**PARCO EOLICO DA 6 WTG da 6 MW/CAD E SISTEMA
DI ACCUMULO DELL'ENERGIA DA 18 MW**

**MEMORIA DI RISPOSTA ALLA RICHIESTA DI
INTEGRAZIONI DEL 05.04.2022**

SORGENIA RENEWABLES S.R.L.

Indicazione del punto di misura M1 nei pressi della WTG 3

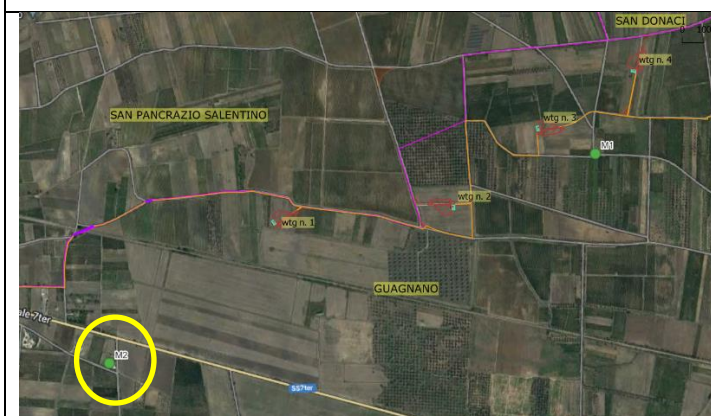
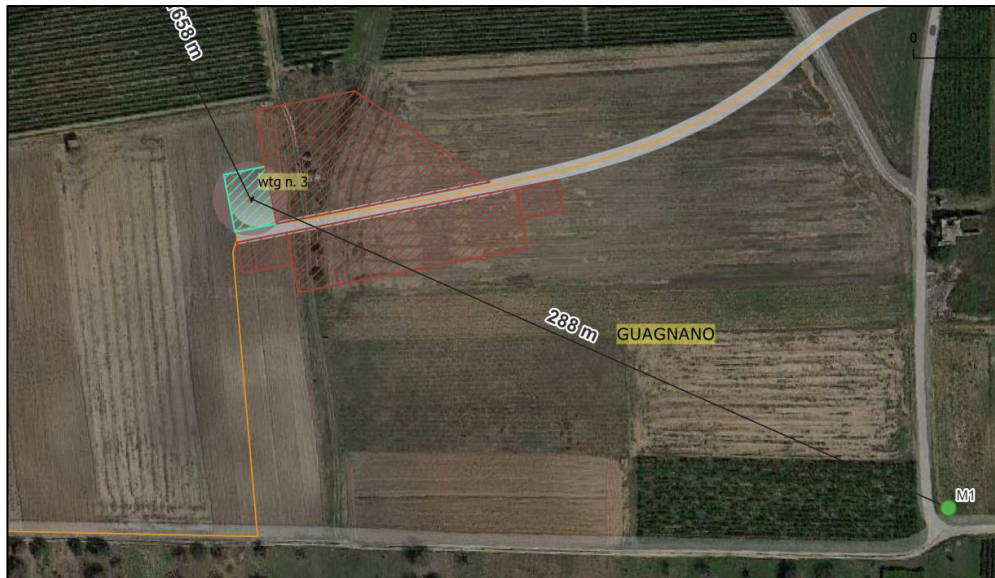
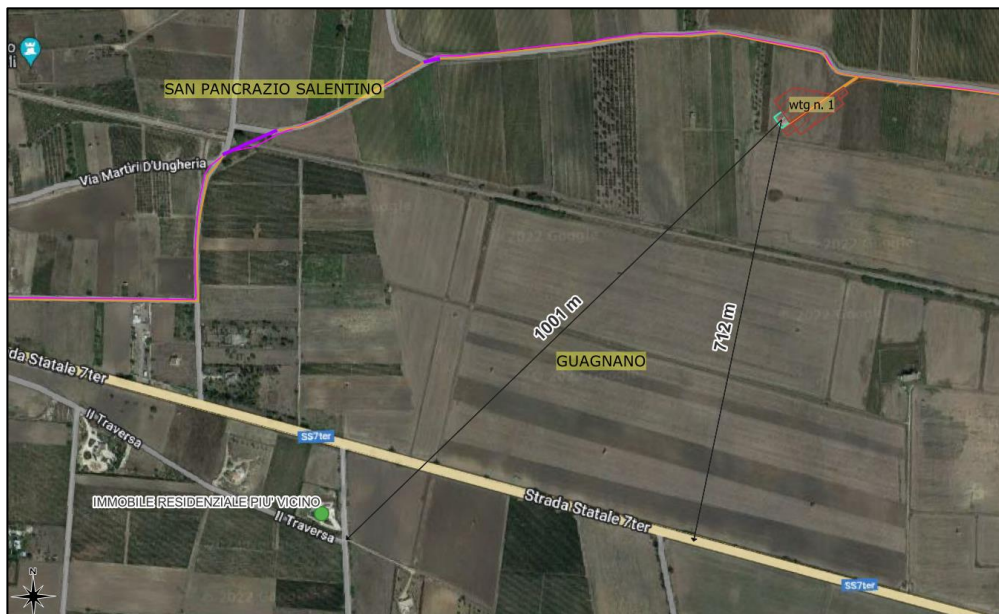
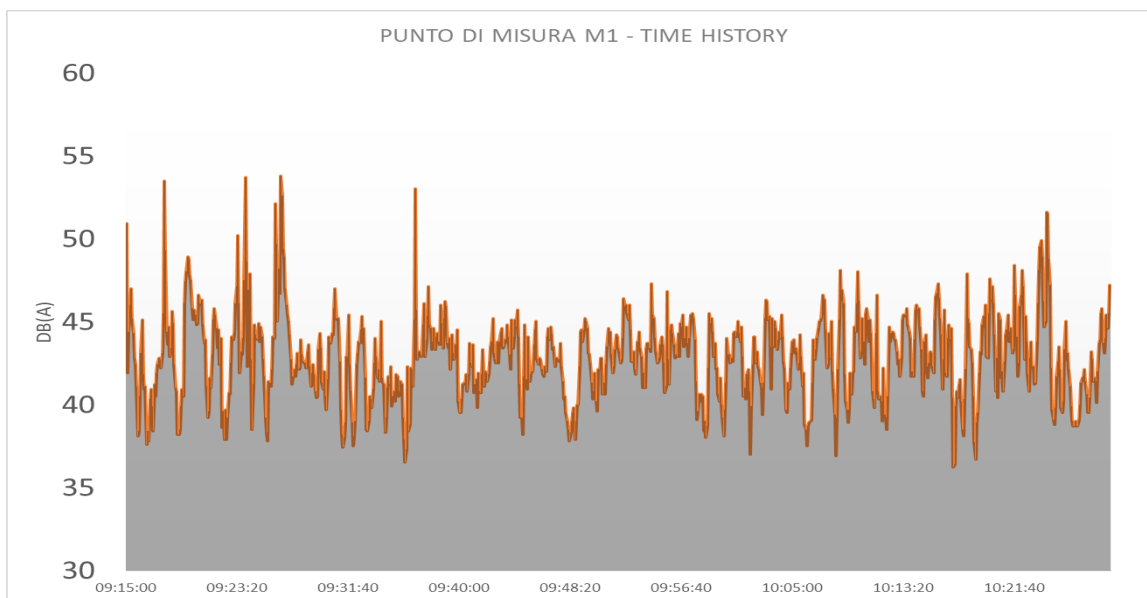
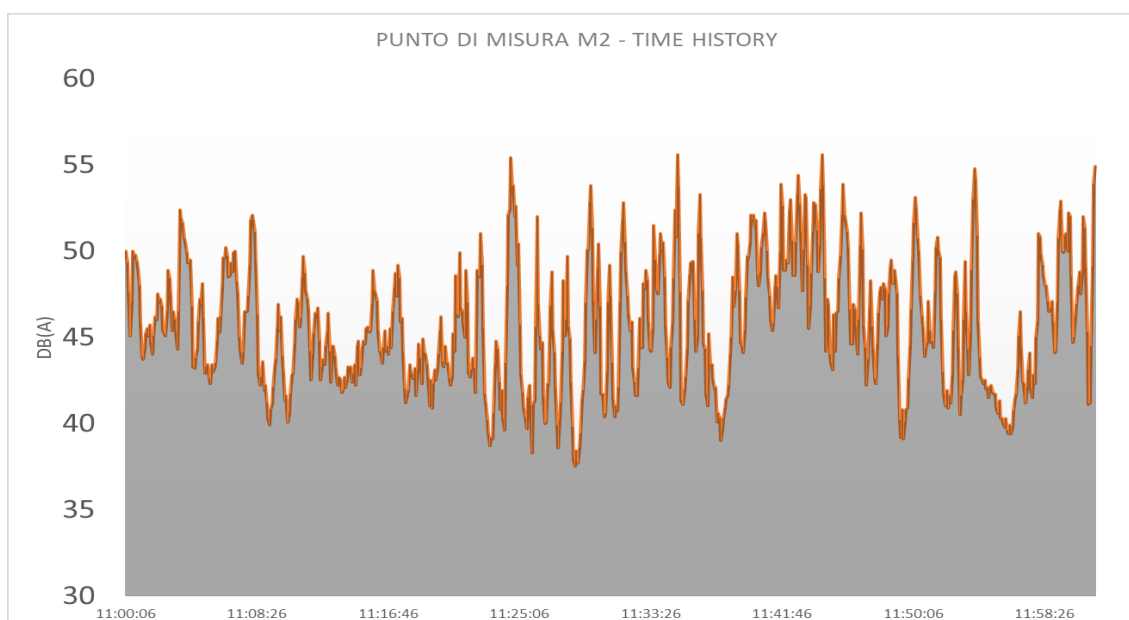
7.3.a. dare evidenza dei risultati della campagna di monitoraggio acustico ante operam, per la misurazione del rumore di fondo, che dovrà essere preceduta da una fase conoscitiva per disporre di un quadro il più chiaro possibile (anche con rilievi fotografici e cartografie localizzative) circa il contesto in cui l'impianto s'inserisce, con particolare riferimento ai ricettori e alle sorgenti (principale e secondarie) presenti nell'area oggetto di indagine; i tempi di misurazione utili all'analisi del rumore devono essere abbastanza lunghi da coprire le situazioni di ventosità e direzione del vento a terra e in quota tipiche del sito oggetto di indagine (per la condizione di velocità del vento < 5 m/s si deve intendere quella misurata al ricettore).

La misurazione è stata eseguita in data 02/09/2021, complessivamente dalle ore 09 alle ore 12. Sul posto era presente l'Ing. Antonio Campanale. Le condizioni climatiche durante la misura erano di vento quasi totalmente assente ed assenza di precipitazioni.

<p>Punto di misura M1 Tempo di riferimento: DIURNO Tempo di Osservazione: Dalle ore 9.00 alle ore 10.30 del 02/09/2021 Tempo di Misura: Dalle ore 9.15 alle ore 10.30 del 02/09/2021</p> <p>LIVELLO EQUIVALENTE RILEVATO <u>Punto di misura M1: $Leq = 43,0$ dB(A)</u></p>	<p>Punto di misura M2 Tempo di riferimento: DIURNO Tempo di Osservazione: Dalle ore 10.45 alle ore 12.00 del 02/09/2021 Tempo di Misura: Dalle ore 11.00 alle ore 12.00 del 02/09/2021</p> <p>LIVELLO EQUIVALENTE RILEVATO <u>Punto di misura M2: $Leq = 46,0$ dB(A)</u></p>
--	--

*Figura: Inquadramento opere in progetto su cartografie aree SIN
(la più vicina è sita a poco meno di 20 Km)*

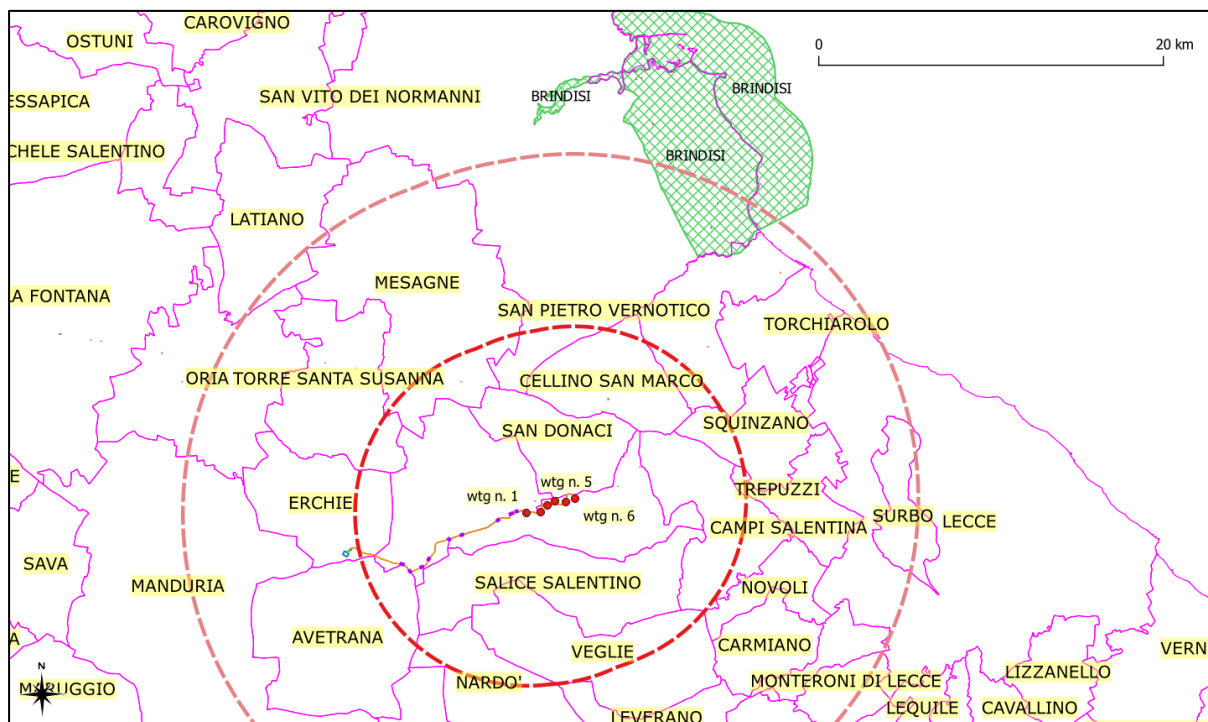
101c. presentare una breve relazione da cui emerga se vi siano o meno aree del cantiere, e comunque oggetto di scavo/rinterro, contaminate o potenzialmente tali ovvero per le quali sia noto il superamento delle CSC di cui alla Colonna A della Tabella 1, Allegato 5, Parte Quarta, Titolo V, del D.L.gs 152/06 smi.

Come evidenziato dallo stralcio cartografico appena mostrato, l'area non rientra all'interno dei Siti di Interesse Nazionale.
